Neubau Stadtteilschule mit 3-Feld-Sporthalle

ÄNDERUNGSBESCHEID

Nummer 1 zum Zustimmungsbescheid vom 17. März 2021

**über die Zulassung einer bauordnungsrechtliche Abweichung
nach § 69 HBauO sowie diverser planerischer Anpassungen**

Anlage 1:
Darstellung Elektroinstallationsverlegung

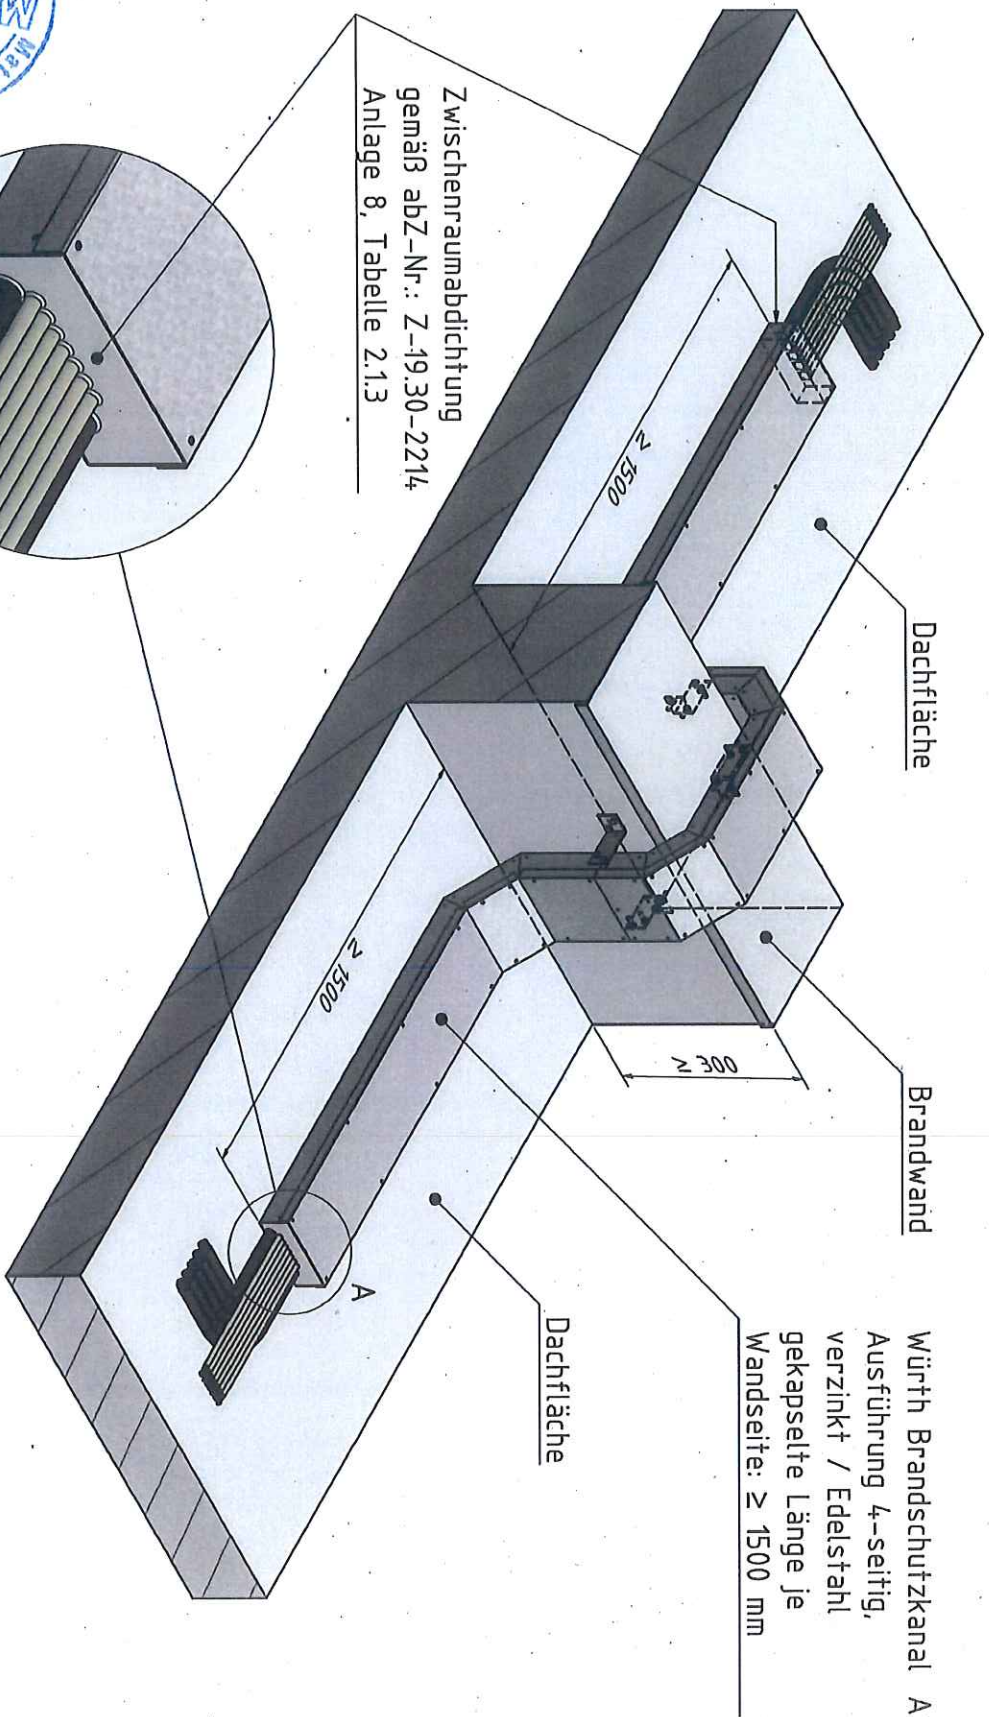
- 1.1. von § 28 Abs. 7 HBauO für das Hinwegführen von Leitungen und Kabeltrassen der Photovoltaikanlage über die Brandwand.

Im Bereich von 1,50 m Abstand zur Brandwand, ist beidseits ein allseitig umschlossener, öffnungsloser Kabelkanal, vollflächig mit nichtbrennbaren Baustoffen verfüllt, auszuführen (z.B. Würth Brandschutzkanal gem. Anlage oder glw.)!

Es kann daher zusammenfassend davon ausgegangen werden, dass für einen Zeitraum von 90 Minuten eine Brandweiterleitung durch die in dem Installationskanal geführten Elektroinstallationen über die Brandwand hinaus nicht auftreten wird und die Feuerwiderstandsklasse der Brandwand somit nicht beeinträchtigt wird.

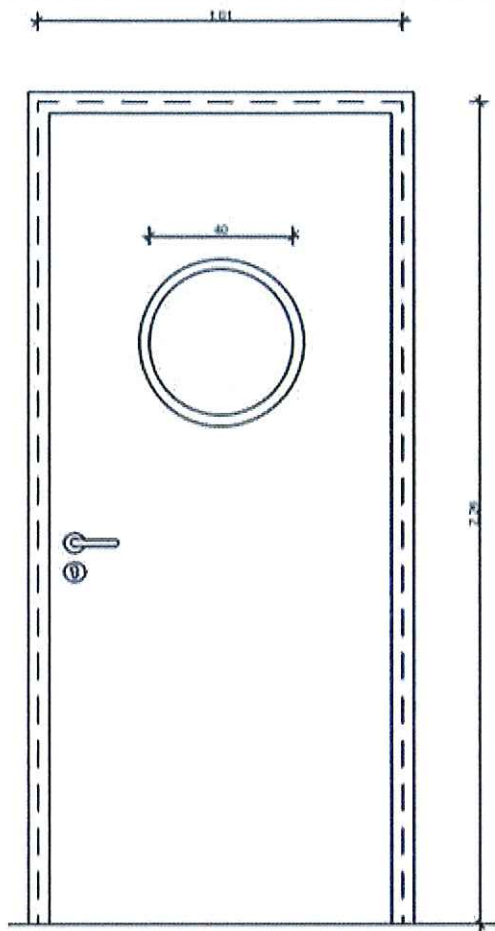
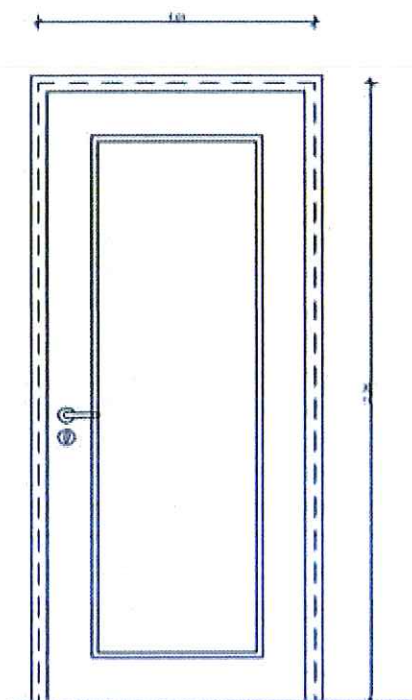
wie telefonisch besprochen, erhalten Sie zur Abstimmung den Planausschnitt der Küchen- und Spülküchensituation.

Die Küche hat eine Fensterfassade, die Tür zur Mensa einen Glasausschnitt. Die natürliche Belichtung ist damit sicher gestellt.

Die angrenzende Spülküche erhält ebenfalls eine Tür mit Glasausschnitt zur Mensa, über die Tageslicht über die Fassade der Mensa gewährleistet wird. Weiterhin erhält die Zwischentür zur Küche einen Glasausschnitt, über den der Sichtbezug durch die Küche und die Fassade gewährleistet wird.

Die Türen zwischen Küche und Mensa werden mit runden Glasausschnitt ausgeführt.

Die Pendeltür zwischen den beiden Küchenräumen wird mit großem Glasausschnitt ausgeführt als Pendeltür.

- Die Belichtung der Spülküche im EG Nordriegel, wurde in Abstimmung mit dem Amt für Arbeitsschutz angepasst!

Bild 1: Geführte Leitungen mit Kabelbandage über Brandwände

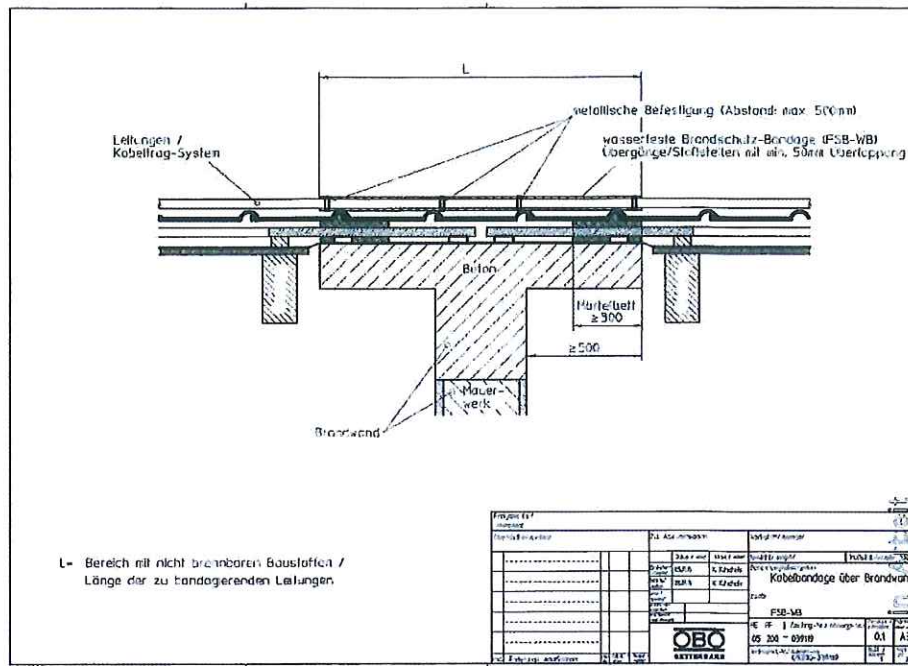
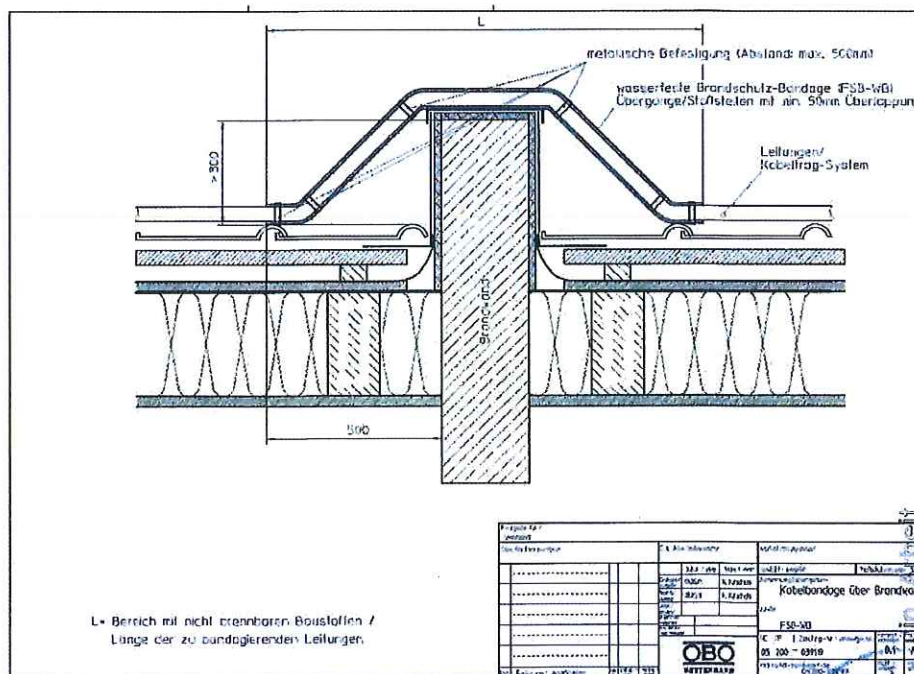
Auf eine weitere Beschreibung der Führung von Leitungen über Brandwände wird verzichtet und auf die
vg. Zulassung Z-19.11-1971 sowie den nachfolgenden Bildern 1 – 2 verwiesen.

Auf der Grundlage der vorliegenden Prüfergebnisse gemäß vg. Prüfbericht der IEC-Prüfung sowie der vorliegenden vg. Zulassung bestehen in brandschutztechnischer Hinsicht keine Bedenken, Leitungen über Brandwände in Verbindung mit der Anordnung von Kabelbandagen „FSB-WB“ gemäß Abschnitt 3 sowie der Bilder 1 – 2 zu führen.

Nordriegel EG

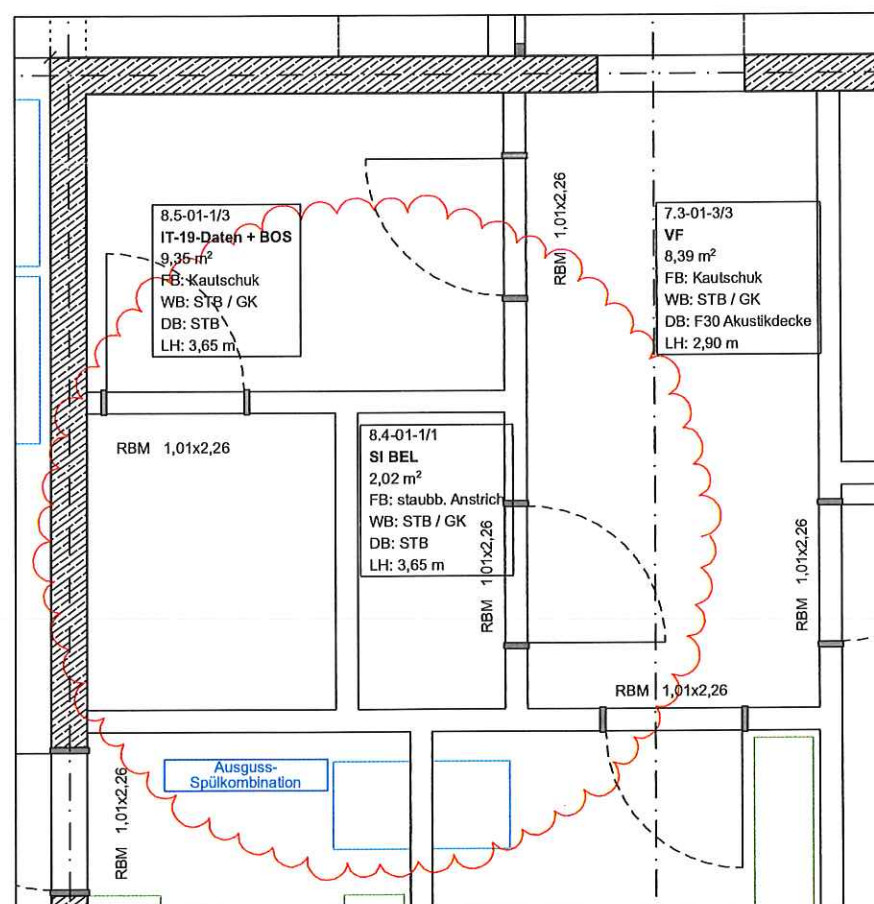
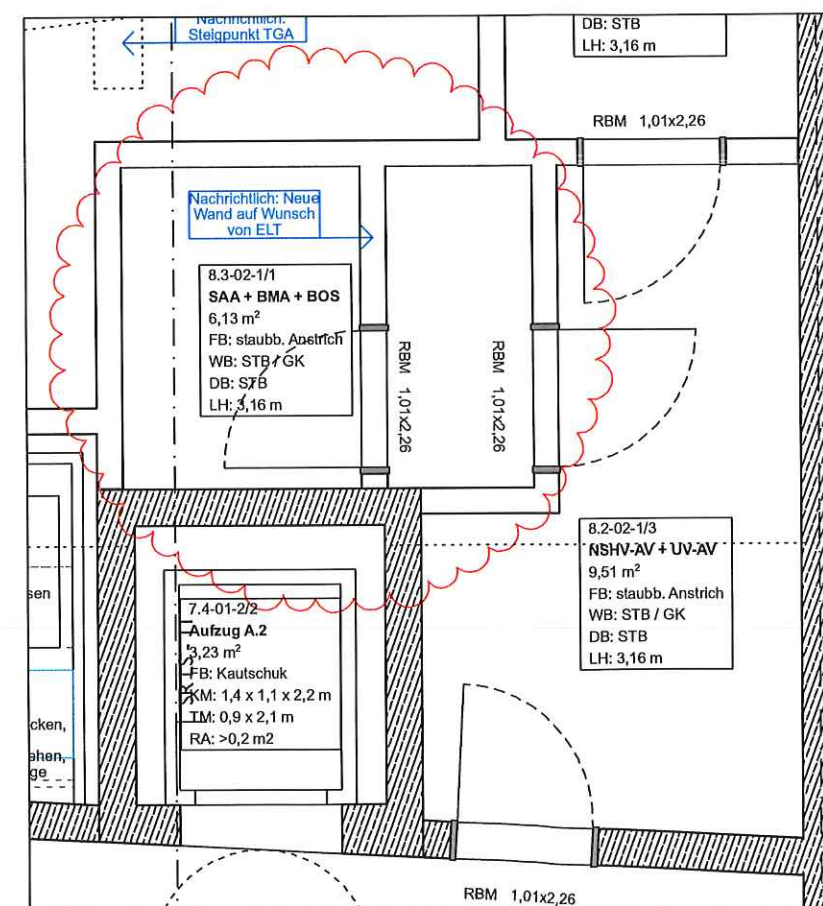
- Die Aufteilung der Betriebsräume für elektrische Anlagen im EG Nord- und Südriegel wurde geändert!
- Die im Zustimmungsbescheid vom 17. März 2021 unter Ziff. 17. formulierte Nutzungsuntersagung für den Aufenthalt von Personen im Nordriegel außerhalb der Aula bei Veranstaltungen wird aufgehoben! Es wurde plausibel nachgewiesen, dass bei der genannten Konstellation, Rettungswegbreiten für max. 600 Personen (Aula 500 Pers., sonstige Bereiche 100 Pers.) vorhanden sind. Die Begrenzung der Personenanzahl, muss bei Veranstaltungen organisatorisch sichergestellt werden und ist in der Brandschutzordnung aufzunehmen!
- Neupositionierung der Dachaussteige im Nord- und Südriegel.

Dachaufsicht Nordriegel

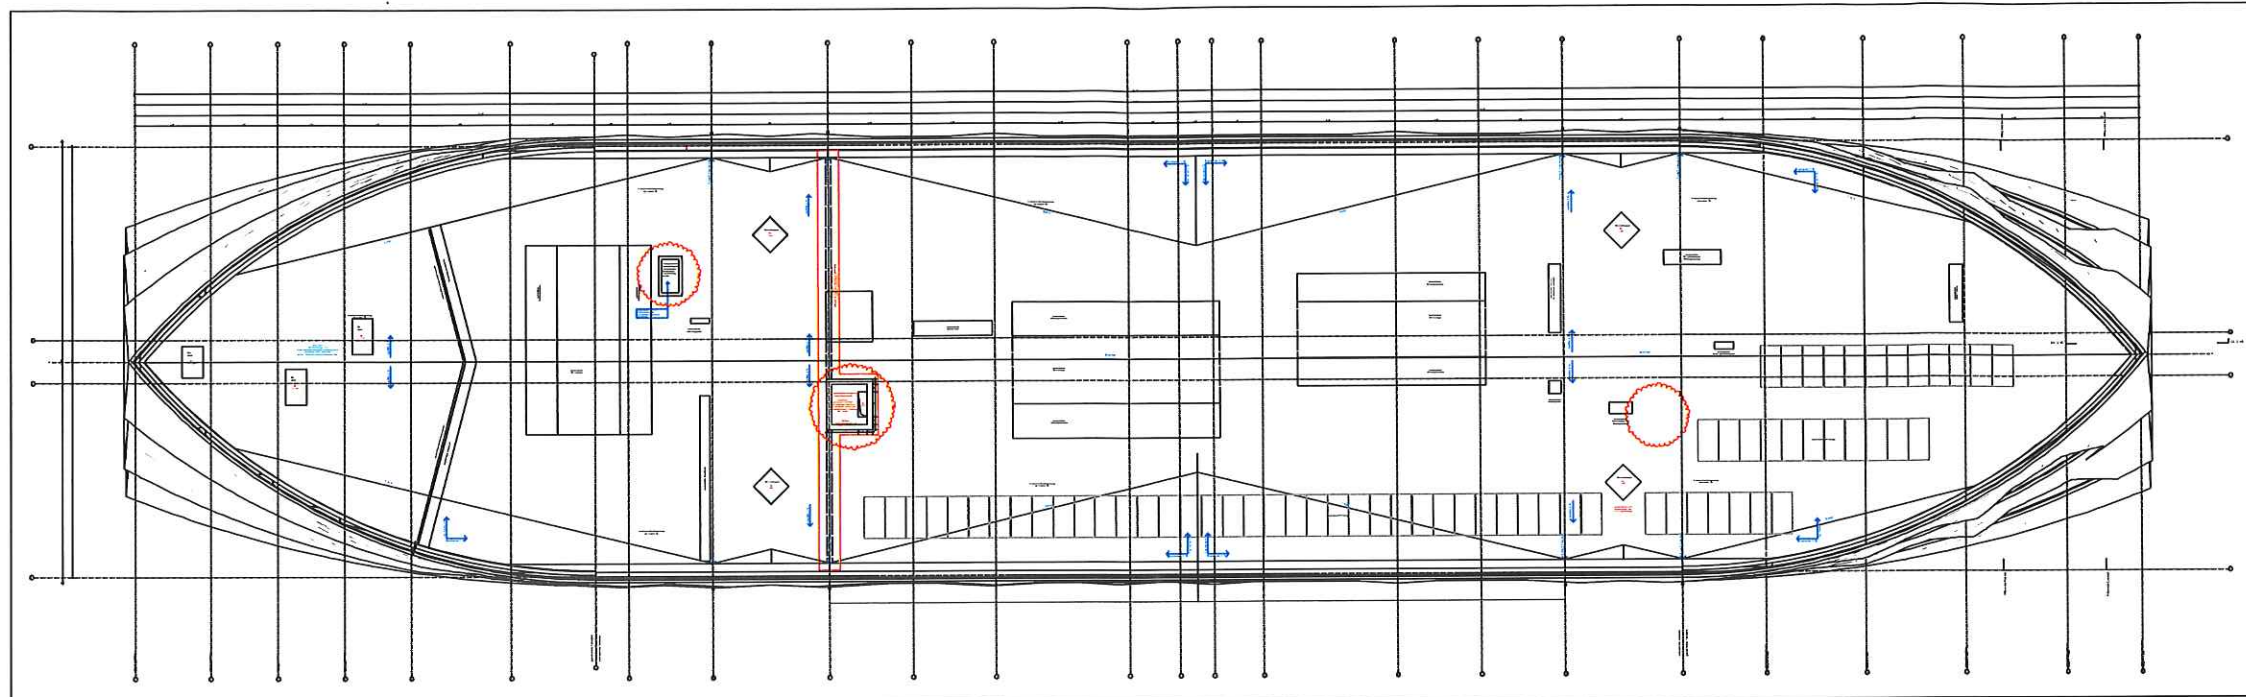
- Die Entrauchungsöffnung des Aufzugsschachtes im Nordriegel in Achse 9/a-d wird >1.25 m zur Brandwand hergestellt.
- Die Außenwände der Schulgebäude Nord- und Südriegel im Bereich der Aula und der Treppenträume, werden aus nicht brennbaren Baustoffen hergestellt!

- Grundriss Sporthalle

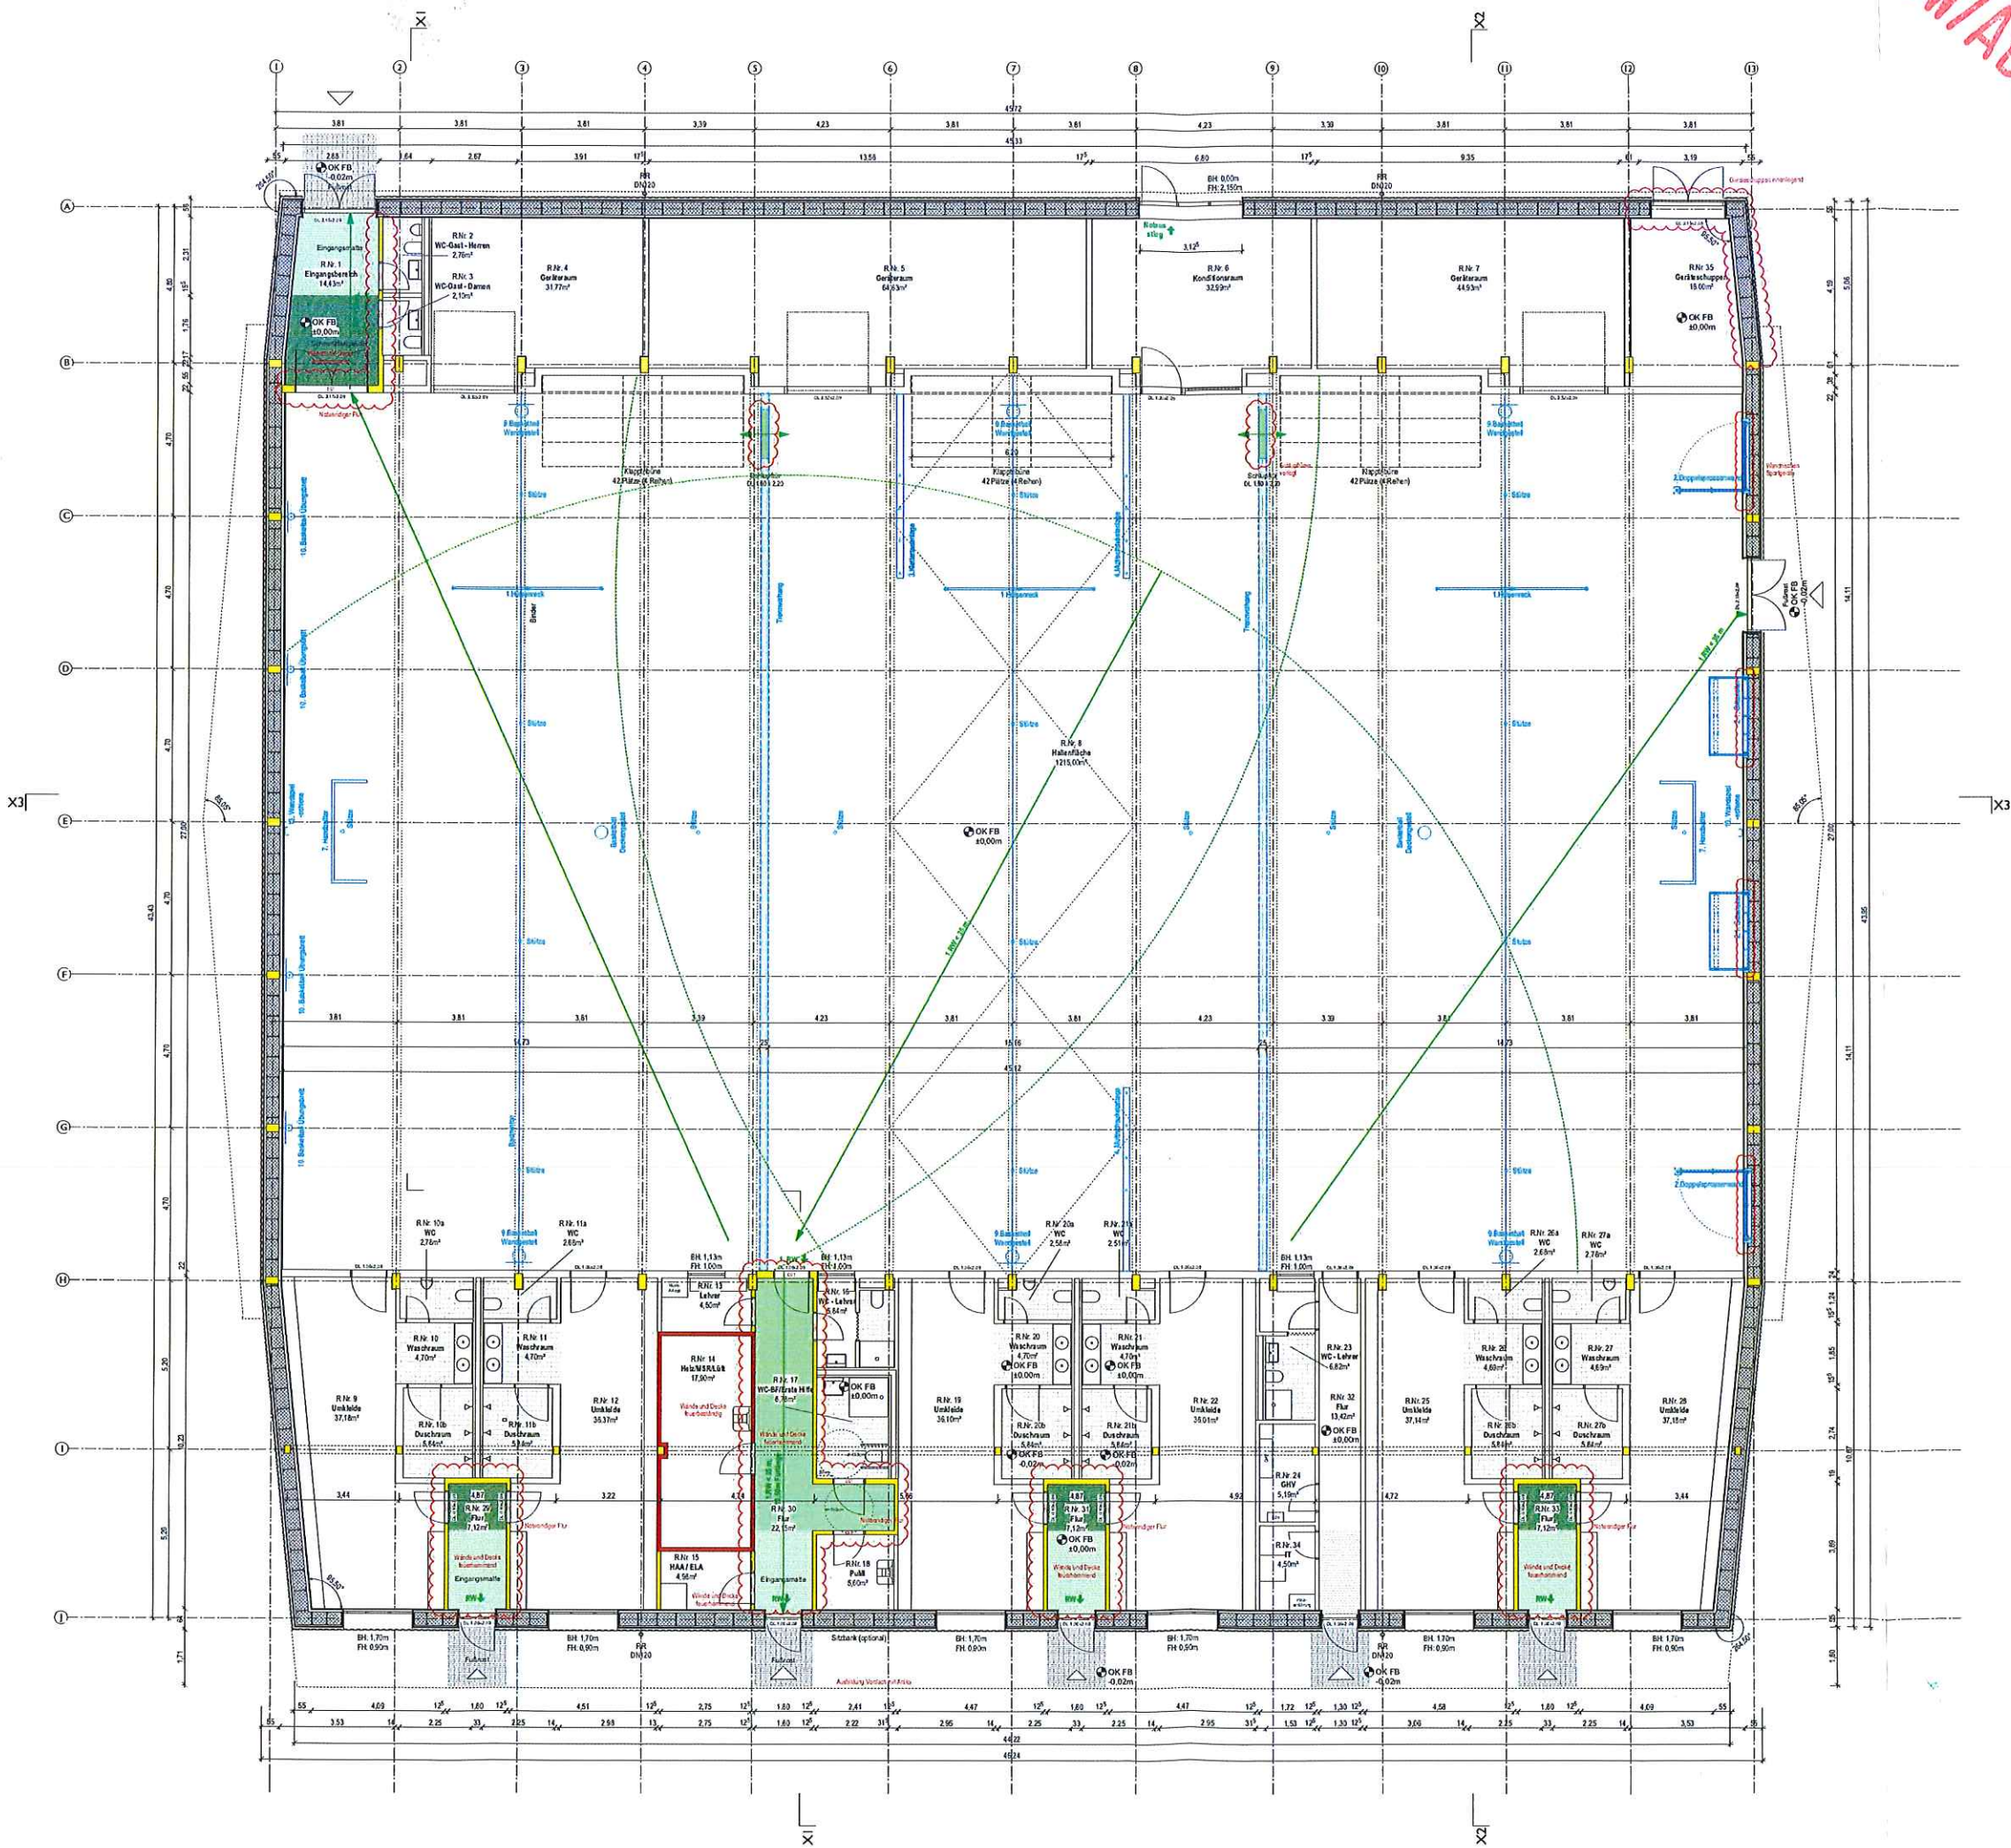
- Die Feuerwehraufstellflächen bzw. –flächen wurden gem. Forderung F04 angepasst.
- Die Rettungswege aus der 3-Feld-Sporthalle wurden entsprechend der Bedingung zu Ziffer 1.6. aus dem Zustimmungsscheid vom 17. März 2021 angepasst.
